CASE STUDY N°01 – PRAXISTEST · GEWERBEOBJEKT · OWL

10.000 m² Flachdach, zwei Prüfmethoden — zwei Blickwinkel.

Zustandsbericht

Thermische Flachdachinspektion

Mangel 1

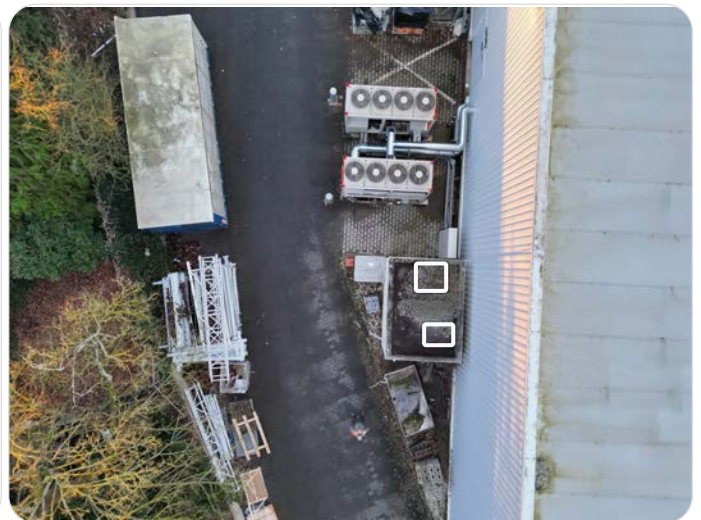
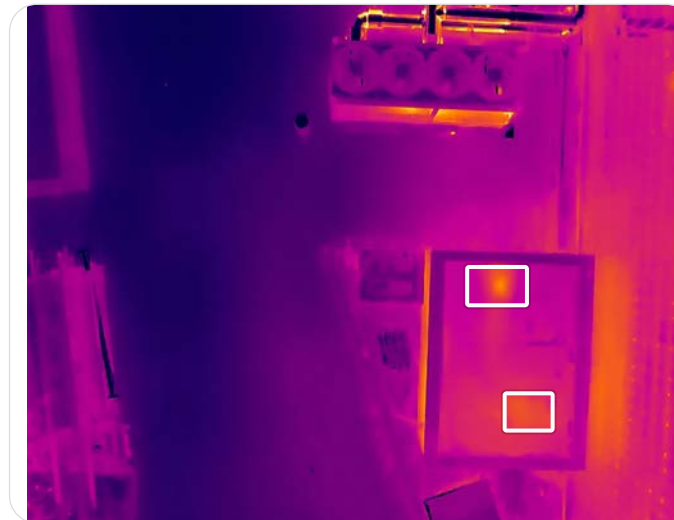
Bei der visuellen Inspektion der Dachmembran wurden thermische Abweichungen festgestellt. Die Abweichungen deuten auf eine ungleichmäßige Wärmeverteilung unter der Membran hin. Es ist nicht möglich, das genaue Ausmaß oder die genaue Lage von Feuchtigkeit ohne weitere Untersuchungen festzustellen. Die Oberfläche der Membran zeigt Anzeichen, die auf Feuchtigkeitseinwirkung hindeuten könnten. Es liegen keine weiteren Angaben zur Membrantype oder zum Alter vor.

Thermische Abweichungen können durch Feuchtigkeit unter der Membran verursacht werden, entweder infolge von Durchstichen oder Kondensation. Feuchtigkeit kann durch Beschädigungen oder unzureichende Abdichtung eingedrungen sein. Es wird angenommen, dass die Feuchtigkeit die Isolationsfähigkeit der Membran beeinträchtigt und zu weiterer Verschlechterung führen kann. Es können auch lokale Schwachstellen in der Membranstruktur oder Belüftung vorliegen.

Es wird empfohlen, weitere Feuchtigkeitmessungen durchzuführen und gegebenenfalls die Membran zur Inspektion zu öffnen. Maßnahmen sollten auf Basis der Befunde erwogen werden, um weitere Feuchtigkeitsschäden zu verhindern. Eine Reparatur oder ein Austausch der Membran kann erforderlich sein. Die Dokumentation des Membranzustands sollte nach der Nachverfolgung aktualisiert werden.

Mangel 2

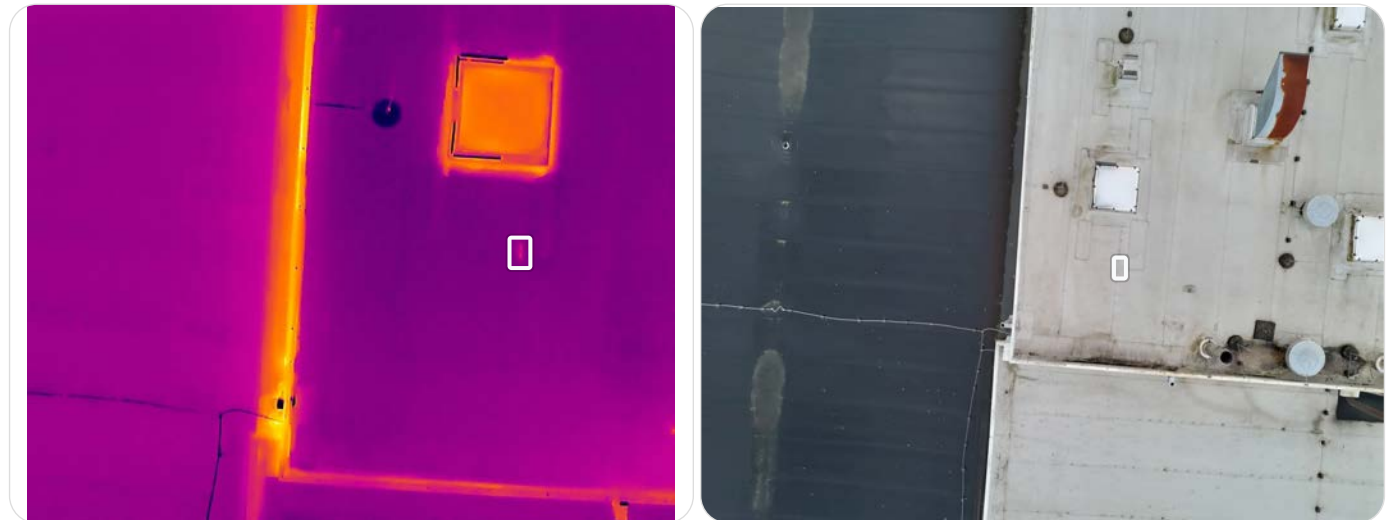
Bei der visuellen Inspektion mit einer Wärmebildkamera wurden thermische Abweichungen an der Dachmembran festgestellt. Die Abweichungen deuten auf eine ungleichmäßige Wärmeverteilung unter der Membran hin. Es ist nicht möglich, allein anhand der visuellen Inspektion festzustellen, ob die Abweichungen durch Feuchtigkeit oder andere Faktoren verursacht werden. Bereiche mit thermischen Abweichungen können eine reduzierte Isolationsfähigkeit aufweisen. Es liegen keine weiteren Angaben zum Zustand oder Alter der Membran vor.

Thermische Abweichungen können durch Feuchtigkeit unter der Membran verursacht werden, die durch Durchstiche oder Kondensation entsteht. Feuchtigkeit kann zu einer verminderten Isolationsfähigkeit und Schäden an den darunterliegenden Schichten der Membran führen. Es wird angenommen, dass die Membran Leckagen oder unzureichende Belüftung aufweist, die zur Feuchtigkeitsansammlung beitragen. Weitere mögliche Ursachen können Montagefehler oder Materialfehler sein, konnten jedoch nicht verifiziert werden.

Es wird eine genauere Untersuchung empfohlen, um festzustellen, ob Feuchtigkeit unter der Membran vorliegt. Feuchtigkeitsmessungen und gegebenenfalls eine Öffnung der Membran zur Inspektion sollten durchgeführt werden. Zudem sollten die Dichtheit und Belüftung der Membran bewertet werden. Maßnahmen sollten auf den Ergebnissen der detaillierten Untersuchung basieren.

Mangel 3

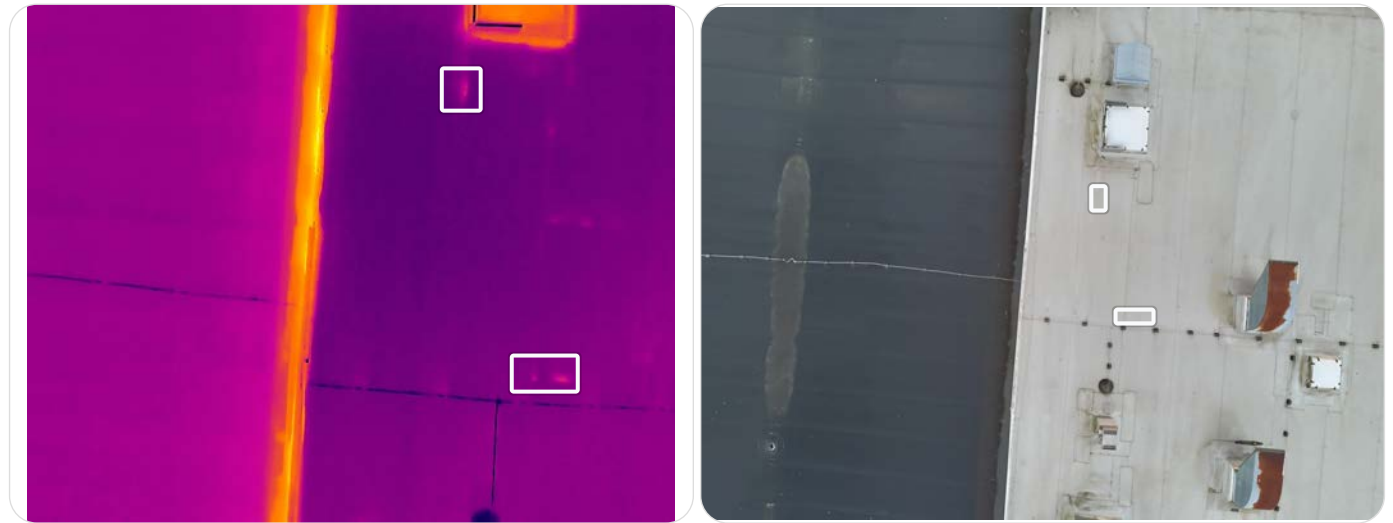
Thermische Abweichungen an der Membran wurden festgestellt. Es wird angenommen, dass Feuchtigkeit unter der Membran vorliegt, entweder durch Durchstich oder Kondensation. Kontrolle erforderlich.

Thermische Abweichungen können durch Feuchtigkeit unter der Membran verursacht werden, entweder infolge eines Durchstichs in der Membran oder Kondensation. Feuchtigkeit kann die Isolationsfähigkeit verringern und die Funktion der Membran beeinträchtigen. Es wird angenommen, dass Leckagen oder unzureichende Belüftung zur Feuchtigkeitssproblematik beitragen. Weitere Ursachen, die bei dieser Inspektion nicht erkannt wurden, sind möglich.

Es wird empfohlen, weitere Untersuchungen durchzuführen, um das Vorhandensein und Ausmaß von Feuchtigkeit unter der Membran zu verifizieren. Die Dichtheit und Belüftung der Membran sollten kontrolliert werden. Eventuelle Schäden sollten behoben werden, um weitere Feuchtigkeitsschäden zu verhindern.

Mangel 4

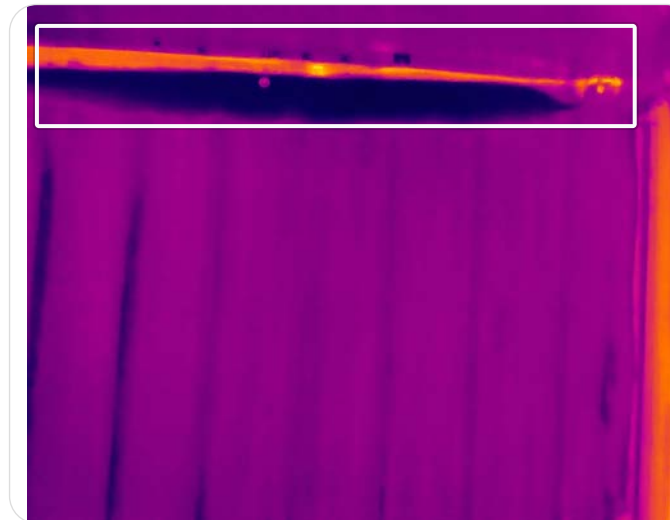
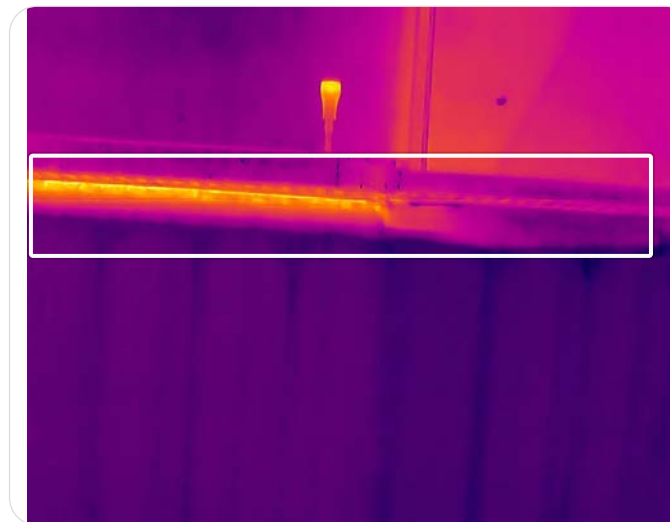
Thermische Abweichungen wurden an den Brüstungen des Daches beobachtet. Diese Abweichungen können auf Bereiche mit erhöhtem Wärmeverlust hinweisen. Es wurden auch Bedingungen festgestellt, die zur Kondensbildung führen können. Es ist nicht genau angegeben, welche Teile der Brüstungen betroffen sind. Es liegen keine weiteren Details zum Ausmaß der Abweichungen vor.

Thermische Abweichungen an den Brüstungen können durch unzureichende Isolierung oder Wärmebrücken in der Konstruktion verursacht werden. Dies kann dazu führen, dass Wärme aus dem Gebäude entweicht, was das Risiko von Kondensation erhöht. Es wird angenommen, dass Konstruktionsdetails oder Materialwahl zu diesen Bedingungen beitragen. Es können auch Fehler oder Mängel in der Abdichtung rund um die Brüstungen vorliegen.

Es wird eine genauere Untersuchung der Isolierung und Abdichtung an den Brüstungen empfohlen. Eine Bewertung möglicher Maßnahmen zur Reduzierung des Wärmeverlusts sollte durchgeführt werden. Es kann sinnvoll sein, eine Thermografie oder andere technische Analysen durchzuführen, um das Ausmaß der Abweichungen zu verifizieren.

Mangel 6

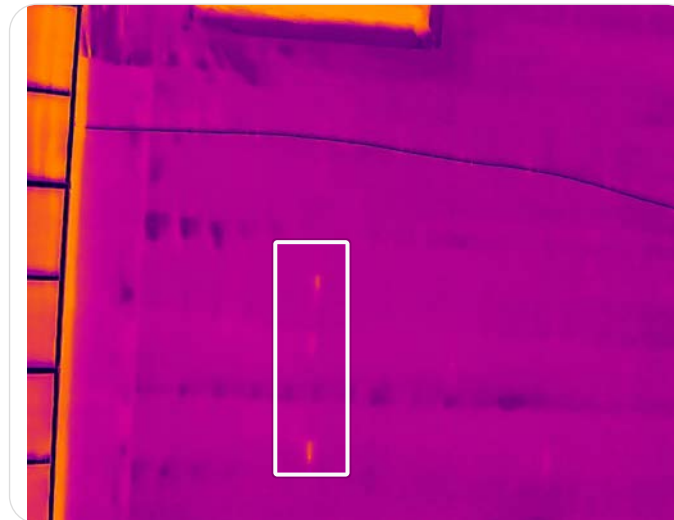
Thermische Abweichungen an der Dachmembran wurden beobachtet. Die Abweichungen deuten auf eine ungleichmäßige Wärmeverteilung über die Membranfläche hin. Dies kann darauf hindeuten, dass Feuchtigkeit unter der Membran vorhanden ist. Es ist nicht genau angegeben, wo oder in welchem Ausmaß die Abweichungen auftreten. Es liegen keine weiteren Details zum Zustand oder Alter der Membran vor.

Thermische Abweichungen können durch Feuchtigkeitseintritt unter der Membran verursacht werden, entweder durch Durchstiche oder Kondensation. Feuchtigkeit kann die Isolationsfähigkeit verringern und das Membranmaterial schädigen. Es wird angenommen, dass die Membran geschwächte Bereiche aufweist, die das Eindringen von Feuchtigkeit ermöglichen. Es können auch lokale Fehler in der Ausführung oder Materialwahl der Membran vorliegen.

Es wird eine genauere Untersuchung empfohlen, um das Vorhandensein und Ausmaß von Feuchtigkeit unter der Membran zu verifizieren. Feuchtigkeitsmessungen und gegebenenfalls eine Öffnung der Membran zur Inspektion sollten erwogen werden. Basierend auf den Befunden sollten notwendige Reparaturen geplant werden, um weitere Schäden zu verhindern.

Mangel 7

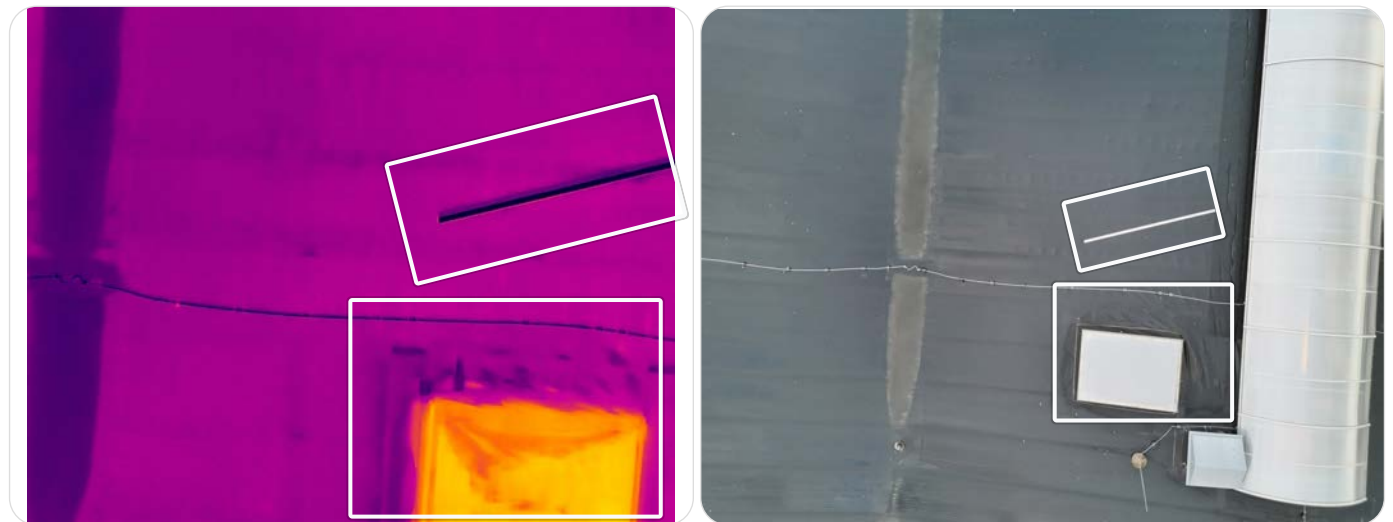
Ein Fremdkörper wurde auf der Dachfläche festgestellt. Die Membran zeigt an mehreren Stellen Faltenbildung. Die Falten sind deutlich und treten an mehreren Bereichen der Membran auf. Es ist nicht angegeben, um welche Art von Fremdkörper es sich handelt. Der Zustand der Membran kann allein anhand der Beobachtung nicht vollständig beurteilt werden.

Faltenbildung in der Membran kann durch Bewegungen im Untergrund, Temperaturschwankungen oder Montagefehler verursacht werden. Der Fremdkörper könnte während Bauarbeiten oder Wartungsarbeiten dort liegen geblieben sein. Es wird angenommen, dass der Zustand der Membran durch diese Faktoren beeinträchtigt sein kann. Dies kann auch darauf hindeuten, dass die Membran nicht vollständig eben liegt oder mechanischen Belastungen ausgesetzt ist.

Es wird empfohlen, den Fremdkörper zu entfernen und die Membran näher zu inspizieren. Eine gründliche Bewertung des Membranzustands sollte durchgeführt werden, um mögliche Schäden zu erkennen. Die weitere Nachverfolgung sollte auf Basis der Befunde bei der näheren Inspektion erfolgen.

Mangel 8

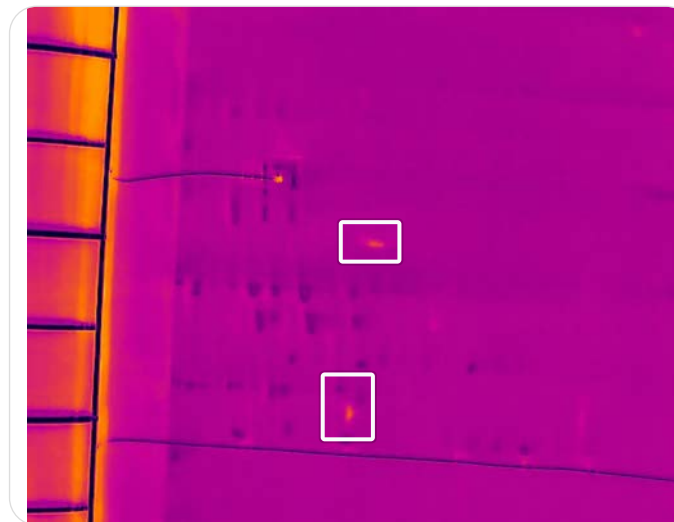
Thermische Abweichungen an der Dachmembran wurden festgestellt. Die Abweichungen deuten auf eine ungleichmäßige Wärmeverteilung über die Membranfläche hin. Dies kann darauf hindeuten, dass Feuchtigkeit unter der Membran vorhanden ist. Es ist nicht genau angegeben, wo oder in welchem Ausmaß die Abweichungen auftreten. Es liegen keine weiteren Details zum Zustand der Membran oder sichtbaren Schäden vor.

Thermische Abweichungen können durch Feuchtigkeitseintritt unter der Membran verursacht werden, entweder durch Durchstiche oder Kondensation. Feuchtigkeit kann die Isolationsfähigkeit verringern und die Funktion der Membran beeinträchtigen. Es wird angenommen, dass Feuchtigkeit sich in Bereichen mit schlechter Abdichtung oder Beschädigungen angesammelt hat. Es können auch lokale Temperaturunterschiede vorliegen, die die thermischen Eigenschaften der Membran beeinflussen.

Es wird eine genauere Untersuchung empfohlen, um das Vorhandensein und Ausmaß von Feuchtigkeit unter der Membran zu verifizieren. Feuchtigkeitsmessungen und gegebenenfalls eine Öffnung zur Inspektion sollten durchgeführt werden. Basierend auf den Befunden sollten notwendige Reparaturen erwogen werden, um weitere Schäden zu verhindern.

Mangel 9

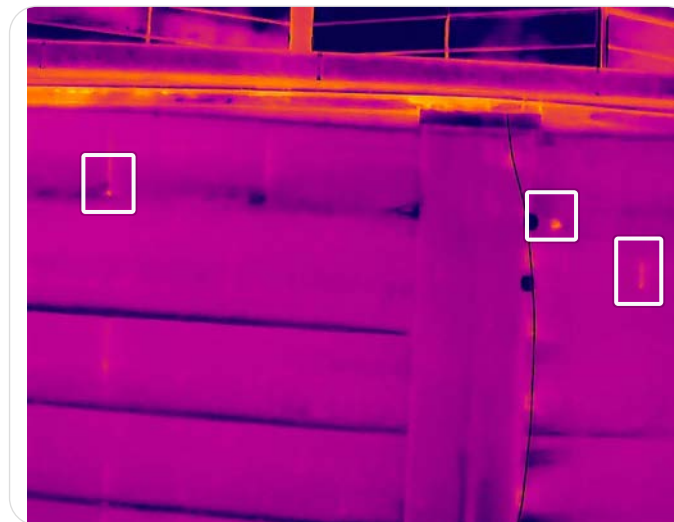
Thermische Abweichungen auf der Dachmembran wurden festgestellt. Die Abweichungen deuten auf eine ungleichmäßige Wärmeverteilung über die Membranfläche hin. Bei der visuellen Inspektion sind keine sichtbaren Schäden oder Öffnungen an der Membran erkennbar. Bereiche mit Abweichungen können auf Feuchtigkeit unter der Membran hinweisen. Feuchtigkeitsmessungen wurden im Bericht nicht durchgeführt.

Thermische Abweichungen können durch Feuchtigkeit unter der Membran verursacht werden, entweder durch Durchstiche oder Kondensation. Feuchtigkeit kann die Isolationsfähigkeit verringern und zu Temperaturunterschieden führen. Es wird angenommen, dass die Membran Schwachstellen aufweist, die das Eindringen von Wasser ermöglichen. Andere Ursachen können ohne weitere Untersuchungen nicht ausgeschlossen werden.

Es wird empfohlen, weitere Feuchtigkeitsmessungen und eine Inspektion der Membran durchzuführen. Eventuelle Schäden oder Schwachstellen sollten behoben werden, um weiteres Eindringen von Feuchtigkeit zu verhindern. Eine weitere Überwachung des Zustands des Daches sollte in Betracht gezogen werden.

Mangel 10

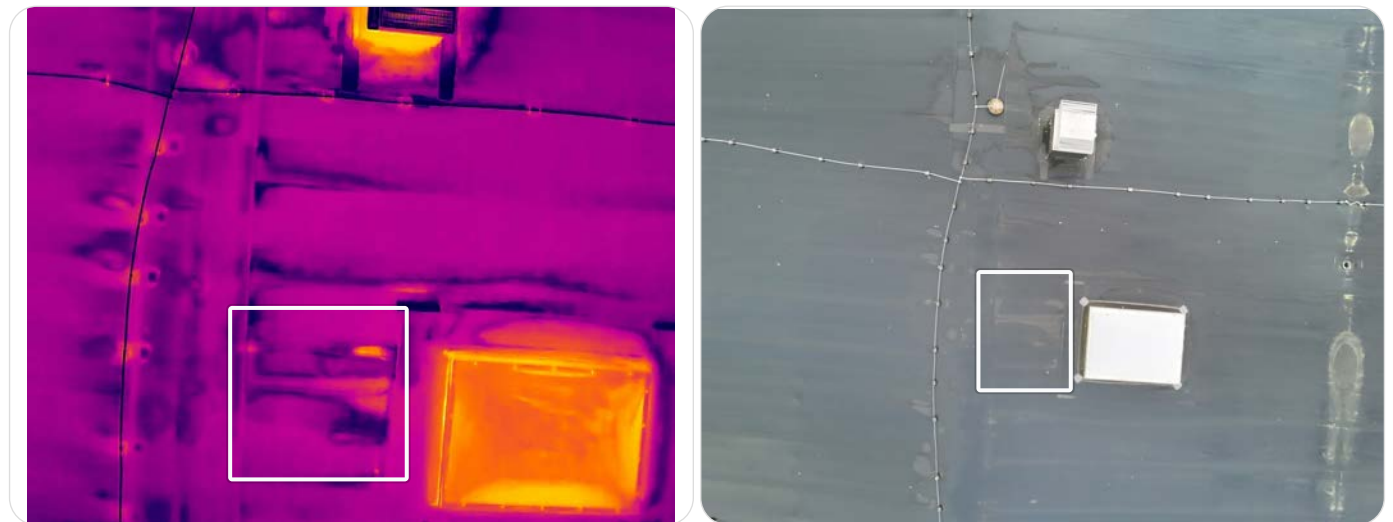
Thermische Abweichungen auf der Dachmembran wurden festgestellt. Die Abweichungen deuten auf eine ungleichmäßige Wärmeverteilung über die Membranoberfläche hin. Es ist nicht genau angegeben, wo oder in welchem Ausmaß die Abweichungen auftreten. In den Notizen liegen keine direkten visuellen Anzeichen für Schäden vor. Es ist unklar, ob die Membran durchstochen ist oder ob Kondensation unter der Membran auftritt.

Thermische Abweichungen können durch Feuchtigkeit unter der Membran verursacht werden, entweder durch Durchstiche oder Kondensation. Feuchtigkeit kann die Isolationsfähigkeit verringern und die Funktion der Membran beeinträchtigen. Es wird angenommen, dass eine Undichtigkeit oder unzureichende Belüftung zur Feuchtigkeitsproblematik beiträgt. Wahrscheinlich ist die Integrität der Membran beeinträchtigt, dies konnte jedoch mit den verfügbaren Informationen nicht bestätigt werden.

Eine genauere Untersuchung wird empfohlen, um das Vorhandensein und Ausmaß von Feuchtigkeit unter der Membran zu überprüfen. Es sollten Dichtheitsprüfungen und gegebenenfalls Feuchtigkeitsmessungen durchgeführt werden. Basierend auf den Ergebnissen sollten notwendige Reparaturen zur Sicherstellung der Funktion der Membran und zur Vermeidung weiterer Schäden erwogen werden.

Mangel 11

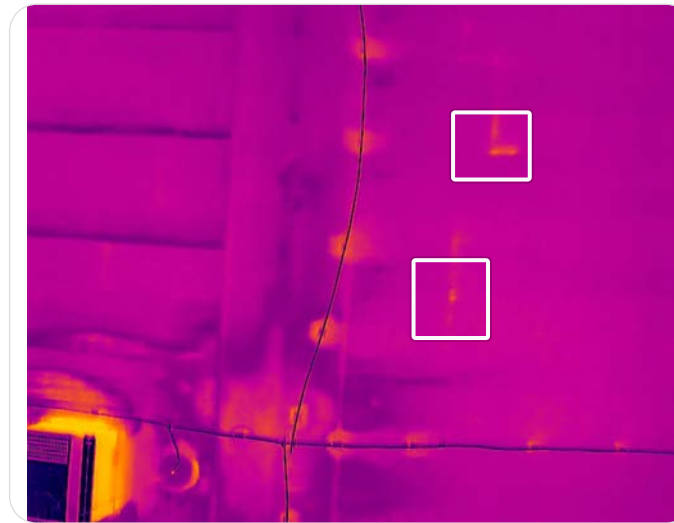
Thermische Abweichungen auf der Membran des Daches wurden festgestellt. Die Abweichungen deuten auf eine ungleichmäßige Wärmeverteilung oder Kältebrücken hin. Es wurden keine weiteren Untersuchungen durchgeführt, um das Ausmaß der Abweichungen zu bestimmen. Es liegen keine spezifischen Informationen zum Zustand der Membran über die thermischen Abweichungen hinaus vor. Sichtbare Schäden oder Leckagen auf der Oberfläche wurden nicht beobachtet.

Die thermischen Abweichungen können durch Feuchtigkeit unter der Membran verursacht werden, entweder durch Durchstiche oder Kondensation. Feuchtigkeit kann die Isolationsfähigkeit verringern und im Laufe der Zeit Schäden an der Membran verursachen. Es wird angenommen, dass die Membran geschwächte Bereiche aufweist, die das Eindringen von Feuchtigkeit ermöglichen. Unzureichende Belüftung oder Drainage können ebenfalls zu Feuchtigkeitsproblemen beitragen.

Eine genauere technische Bewertung wird empfohlen, um das Ausmaß und die Ursache der thermischen Abweichungen festzustellen. Feuchtigkeitsmessungen und gegebenenfalls eine Öffnung der Membran zur Inspektion sollten durchgeführt werden. Weitere Maßnahmen sollten auf den Ergebnissen dieser Untersuchung basieren.

Mangel 13

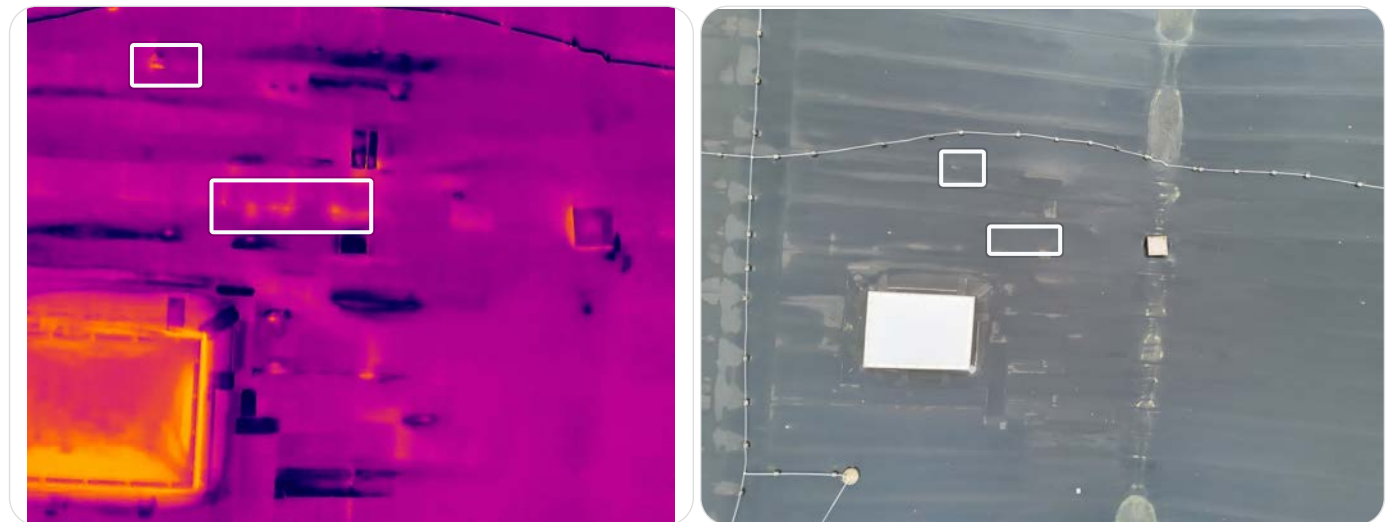
Thermische Abweichungen auf der Dachmembran wurden festgestellt. Die Abweichungen deuten auf eine ungleichmäßige Wärmeverteilung über die Membranoberfläche hin. Es ist nicht möglich, das genaue Ausmaß oder die Lage möglicher Schäden allein anhand visueller Beobachtungen zu bestimmen. Es liegen keine weiteren spezifischen Informationen zum Zustand der Membran vor. In diesem Bericht wurden keine weiteren zugehörigen Schäden oder Feuchtigkeitsflecken festgestellt.

Thermische Abweichungen können durch Feuchtigkeit unter der Membran verursacht werden, die entweder durch Durchstiche in der Membran oder durch Kondensation entstehen kann. Feuchtigkeit unter der Membran kann die Isolationsfähigkeit verringern und die Materialien beschädigen. Es wird angenommen, dass wahrscheinlich Feuchtigkeit vorhanden ist, andere Ursachen können jedoch ohne weitere Untersuchungen nicht ausgeschlossen werden. Es ist unklar, ob die Dichtheit der Membran intakt ist.

Es wird empfohlen, weitere Untersuchungen durchzuführen, um das Vorhandensein und Ausmaß von Feuchtigkeit unter der Membran zu überprüfen. Eventuelle Schäden an der Membran sollten lokalisiert und behoben werden. Es sollte erwogen werden, Feuchtigkeitsmessungen durchzuführen und gegebenenfalls die Konstruktion zur Inspektion zu öffnen. Weitere Maßnahmen sollten auf den Ergebnissen dieser Untersuchungen basieren.

Mangel 14

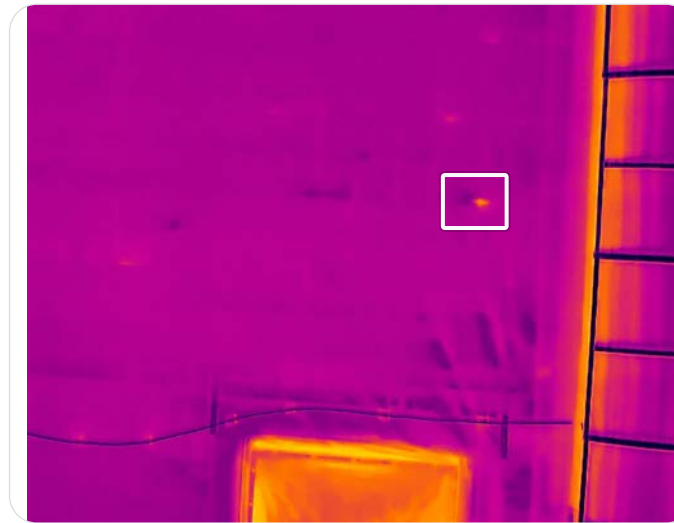
Thermische Abweichungen auf der Dachmembran wurden festgestellt. Die Abweichungen deuten auf eine ungleichmäßige Wärmeverteilung über die Membranoberfläche hin. Dies kann darauf hindeuten, dass Feuchtigkeit unter der Membran vorhanden ist. Es ist nicht möglich, allein anhand visueller Beobachtungen festzustellen, ob die Feuchtigkeit durch Durchstiche oder Kondensation verursacht wird.

Thermische Abweichungen können durch Feuchtigkeitseintritt unter der Membran verursacht werden. Dies kann durch mechanische Schäden wie Durchstiche oder durch Kondensation auf der Unterseite der Membran entstehen. Es wird angenommen, dass die Dichtheit der Membran beeinträchtigt sein könnte, was das Eindringen von Feuchtigkeit ermöglicht. Lokale Temperaturunterschiede können ebenfalls den Zustand der Membran beeinflussen.

Eine genauere Untersuchung wird empfohlen, um die Herkunft und das Ausmaß der Feuchtigkeit festzustellen. Feuchtigkeitsmessungen und gegebenenfalls eine Öffnung der Membran zur Inspektion sollten durchgeführt werden. Basierend auf den Ergebnissen sollten notwendige Reparaturen zur Sicherstellung der Funktion der Membran und der Dichtheit des Daches erwogen werden.
